AVIS DE LA COMMISSION LOCALE DE L'EAU DU SAGE DE L'ARVE

PROJET : Liaison autoroutière concédée entre Machilly et Thonon-les-Bains (A412) (et de suppression des passages à niveau n°65 et n°66 à Perrignier)

DATE : 22 janvier 2026

Figure 8 : Schéma du bassin BAS 009

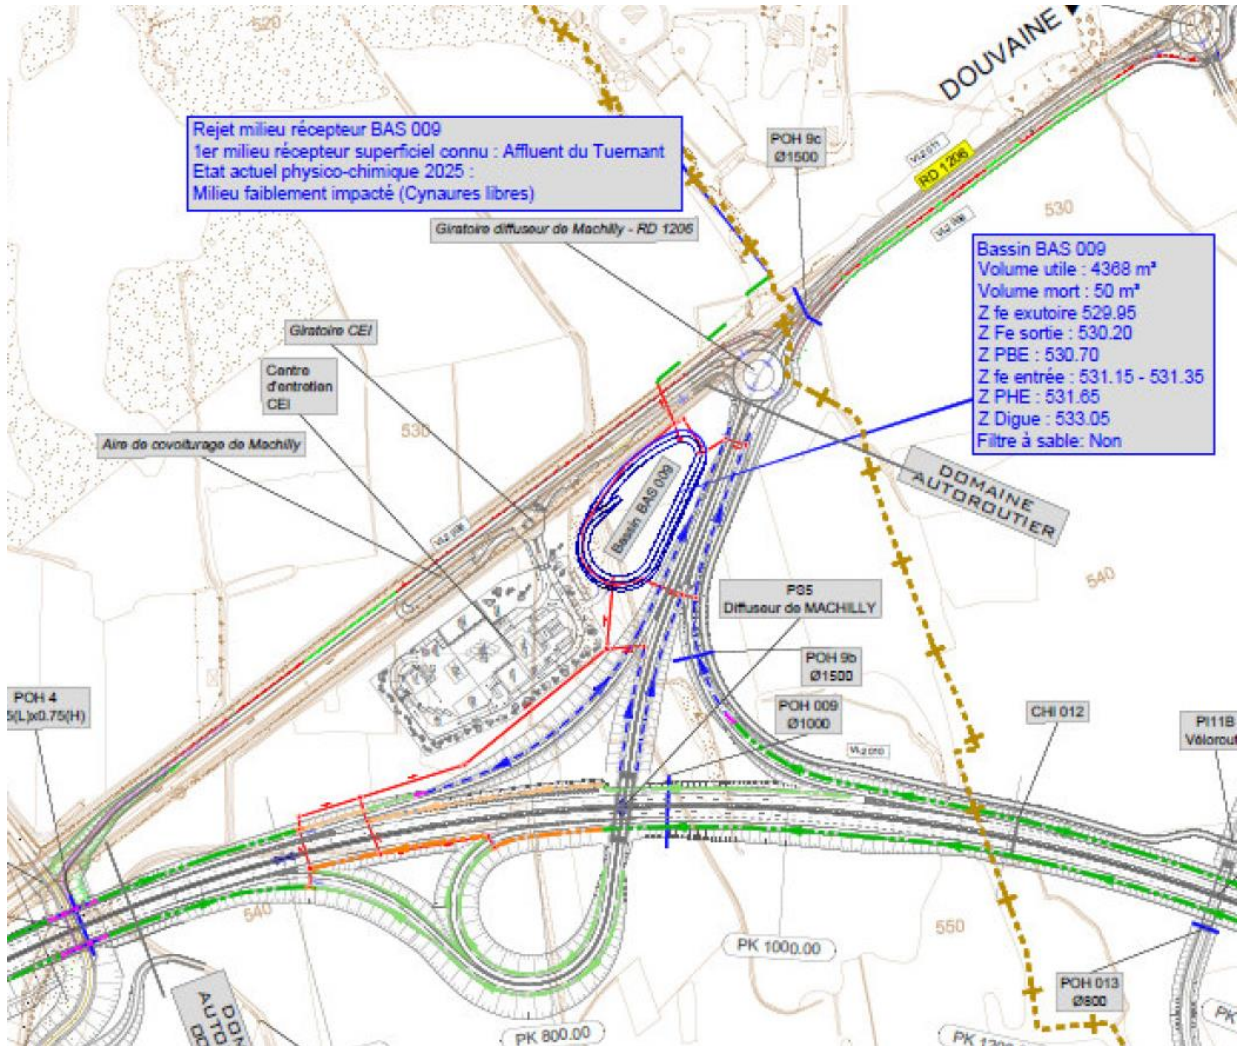
Il est rappelé que l'installation des séparateurs d'hydrocarbures nécessite de planifier un entretien régulier, le défaut d'entretien entraînant des situations de relargages.

- Veiller à l'adéquation entre les prélèvements prévus pour le projet en phase de construction et d'exploitation avec l'étude EVP menée sur le bassin versant.
- Vérifier les impacts des prélèvements prévus en phase chantier sur le fonctionnement du lac de Machilly notamment à l'étiage (réchauffement, réduction de la lame d'eau, etc.).
- Réaliser un suivi des rejets à l'exutoire du bassin d'eaux pluviales.

Figure 8 : Carte des prélèvements d'eau en phase chantier

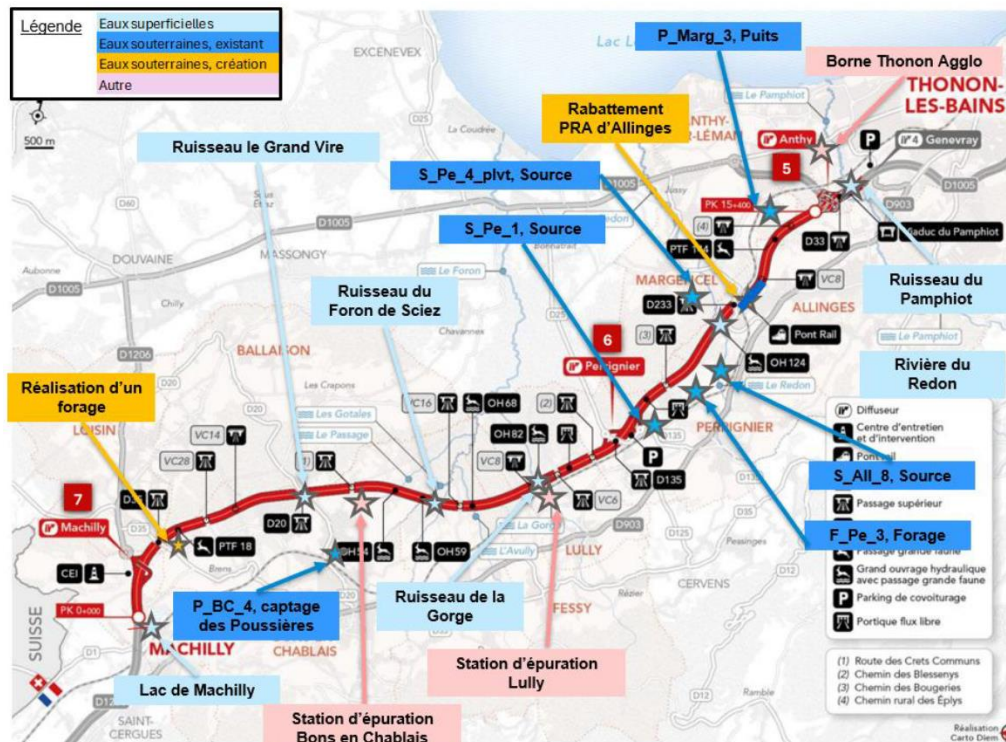
Le dossier indique des valeurs de prélèvements prévus calées sur les seuils de déclaration sans pour autant donner la preuve de la non-atteinte au bon fonctionnement des milieux aquatiques, surtout à l'étiage. Aucune analyse ne semble avoir été menée sur les incidences d'un tel prélèvement sur le lac de Machilly à l'étiage.
